**AVIS DÉLIBÉRÉ**  
**SUR LE PERMIS D'AMÉNAGER**  
**DU LOTISSEMENT « LES NOËS FEUVES »**  
**COMMUNE DE SAINT-COLOMBAN (44)**

**n° PDL-2022-6102**

Les zones humides et les haies compensées dans la variante 3 – sources : étude d'impacts page 301

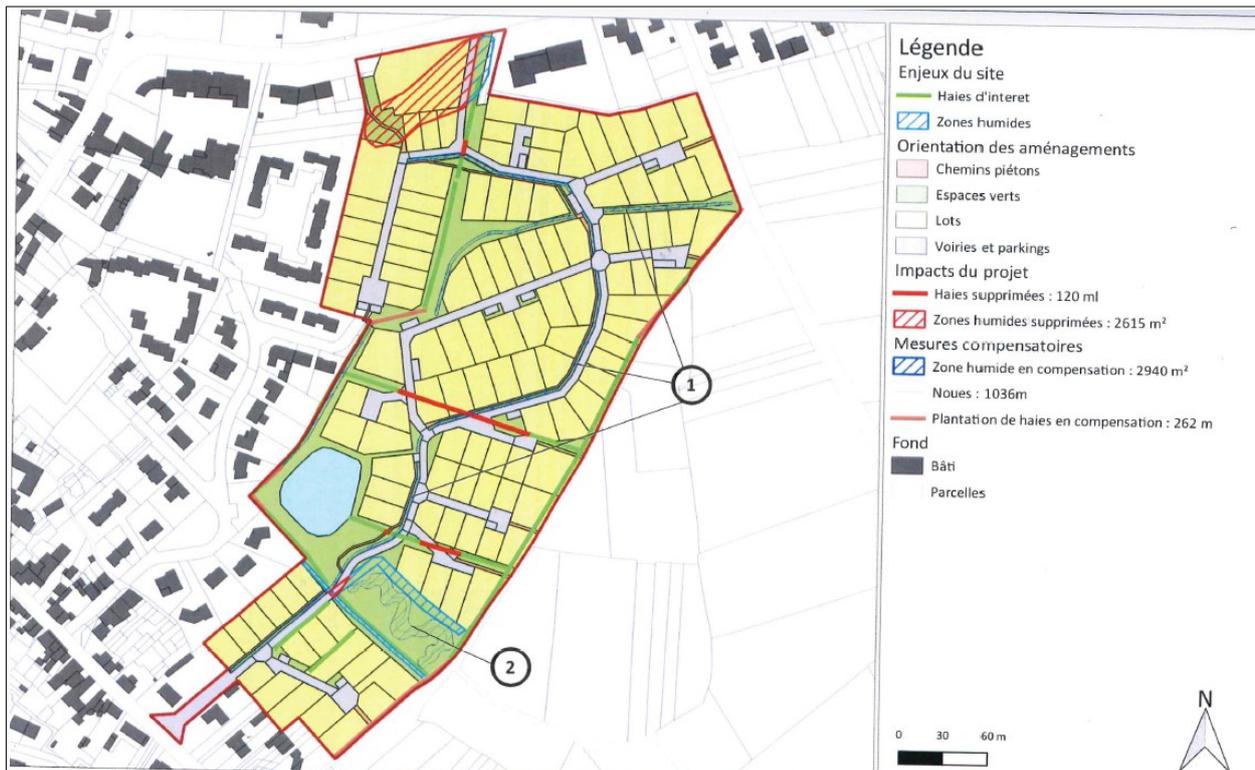
L'atteinte de la compensation fonctionnelle des zones humides détruites demande à être confortée. En effet, le statut de compensation de la noue le long de la voirie pour une surface de 1 810 m<sup>2</sup> est discutable dans la mesure où celle-ci peut être considérée comme un ouvrage technique de régulation des eaux pluviales. Une démonstration détaillée des propriétés des noues créées et de leurs fonctionnalités attendues doit être apportée. Le cas échéant elles devront également être confirmées par les mesures de suivi. Si cette démonstration n'était pas possible, les mesures proposées pour compenser la destruction des zones humides ne respectent pas les dispositions prévues par le SDAGE Loire-Bretagne et le SAGE Logne, Boulogne, Ognon et Grand-Lieu<sup>3</sup>. Elles devront alors être complétées.

En outre, le dossier envisage une protection dans le cadre du PLU des mesures compensatoires relatives aux zones humides, sous réserve de la confirmation du caractère humide de la zone concernée dans le cadre des suivis pédologiques. La MRAe comprend du dossier que cette perspective ne concerne que la compensation associée à la zone humide n°2. Une telle protection a vocation à concerner l'ensemble des mesures compensatoires du projet.

- ***que le dossier apporte la démonstration du caractère compensatoire des noues créées en complément de leur fonction d'assainissement pluvial, et à défaut, que d'autres mesures compensatoires des zones humides soient proposées ;***
- ***d'étendre les mesures de protection au titre du PLU à l'ensemble des mesures compensatoires du projet.***
